RAPPORT DE L'INSPECTION DE L'ENVIRONNEMENT

Société COMETH

**Demande d'enregistrement d'une usine de méthanisation et
d'une unité de compostage**

sur le territoire de la commune d'Allériot

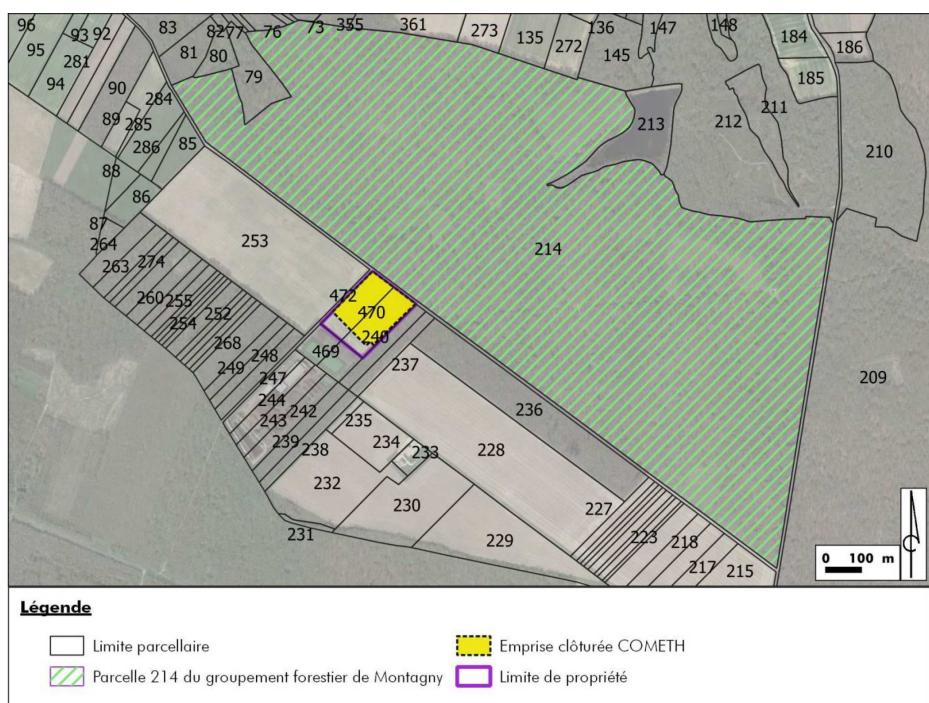
Le groupement forestier qui a émis des observations lors de la consultation publique exploite les boisements localisés par rapport au projet dans le plan ci-dessous

- la zone à risque d'incendie la plus proche de ces boisements est le stockage de compost en andains éloigné de 20 m de la parcelle castrale 214 section C ;

- les effets thermiques ont été modélisés dans l'étude de dangers simplifiée jointe au dossier de demande. Ceux-ci sont contenus dans les limites de propriété et n'atteignent donc pas le boisement du groupement forestier de Montagny ;

- les effets thermiques modélisés ne tiennent pas compte d'un merlon prévu en périphérie du site. L'exploitant prévoit par ailleurs la réalisation d'un mur coupe feu 2 heure de 2 mètres de hauteurs entre les andains et le merlon (mesure prévue après la consultation publique). Ce mur réduira donc les effets thermiques d'un éventuel incendie des andains ;

La réponse apportée par le pétitionnaire répond aux observations du Groupement forestier de Montagny.
